Alterações nos modelos propostas pela Cpamp

CP MME 151

05 de julho de 2023

Justificativas apresentadas sobre o Newave Híbrido

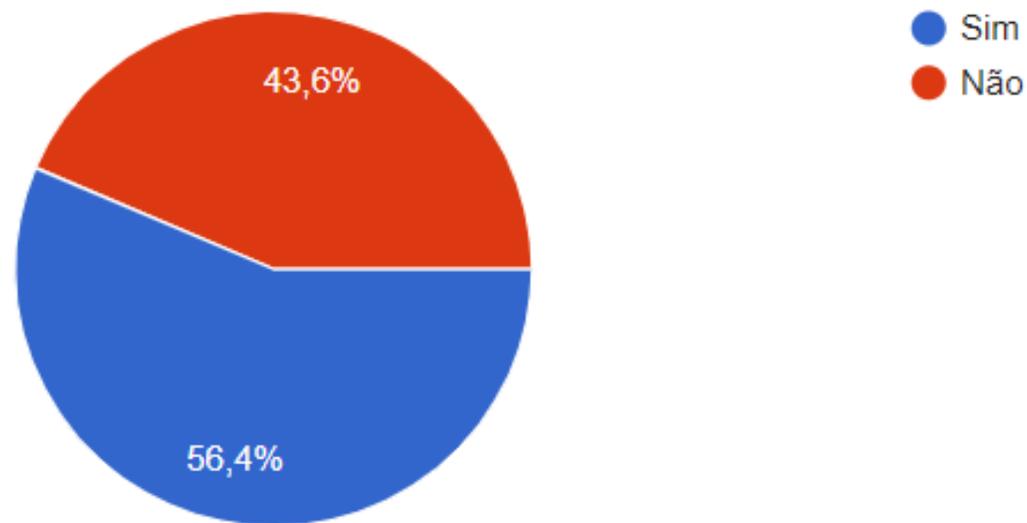
- Resultados indicam elevação da geração hidráulica, com conseqüente deplecionamento dos reservatórios e redução da geração térmica e custos marginais. Esse resultado não é intuitivo, ainda não foram analisado com a profundidade necessária para o entendimento se o resultado está certo ou é decorrente de parametrização não ótimas do modelo.

- Em testes realizados em casos de hidrologia ruim, como em 2021, o NH aumenta a geração hidráulica despachada o que seria contrassenso ao esperado.
- Os resultados mostram a possibilidade de elevação dos encargos devido a necessidade de GFOM, e as análises do CVaR não são suficientes para trazer o modelo para um ponto operativo desejado.

- Necessidade de operação sombra para validar a metodologia.
- A única “melhora” apresentada foi a aproximação de resultados entre média do Newave e Decomp, mas discordamos que isso seja considerado melhoria, uma vez que pela natureza dos modelos, podemos ter soluções distintas sempre que o Decomp tiver um cenário distante do centro dos cenários do Newave. Além disso, há casos em que, apesar dos resultados terem se aproximado, ambos estão muito distantes dos valores originais, sem maiores explicações

Justificativas apresentadas sobre a representação de cenários de ventos

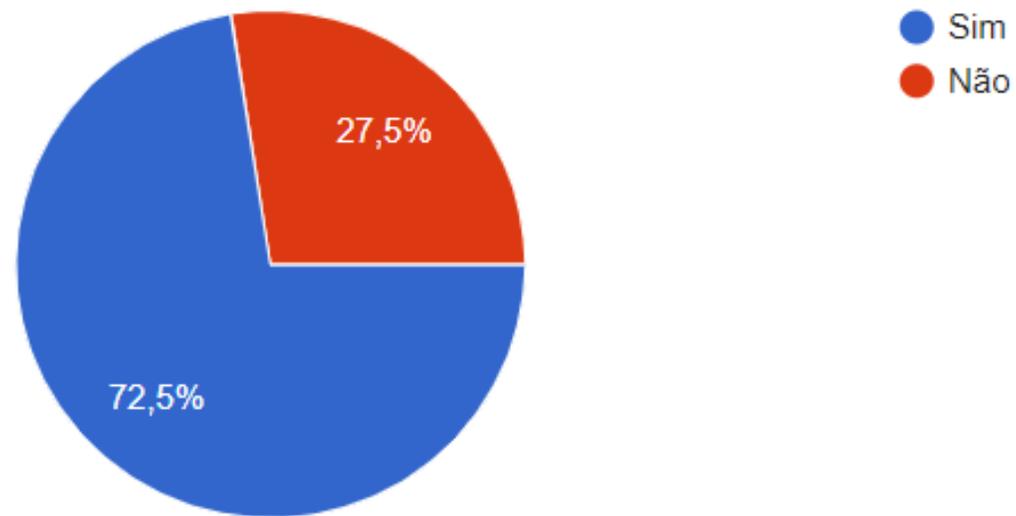
- Metodologia será aplicada no Nordeste e no Sul, há uma questão de proporção entre a capacidade eólica instalada entre os submercados, mas se a metodologia é robusta, não deveria haver diferenciação em função disso.

- Implementação considerando 2 PEEs representa de forma satisfatória as eólicas do NE e S, tornando o resultado dos modelos mais aderente à realidade operativa.

- No relatório foi afirmado que os resultados obtidos com 2, 3 ou 5 PEEs demonstram diferenças pouco significativas, justificando a escolha da solução de 2 PEEs em benefício do esforço computacional. Entretanto, entendemos que as diferenças são sim significativas, em especial quando observamos a energia armazenada. Além disso, a afirmação de que a geração média dos cenários de ventos é equivalente à geração determinística presente atualmente nos modelos é válida apenas considerando os fatores de capacidade de usinas eólicas utilizadas até o PMO de abril/23 – após a atualização do PMO de maio/23 os valores passam a divergir substancialmente. Desta forma, importa que as FTMs sejam recalibradas antes de sua implementação, utilizando dados disponíveis até o PMO de maio/23, seguindo o rito proposto pela própria CPAMP.
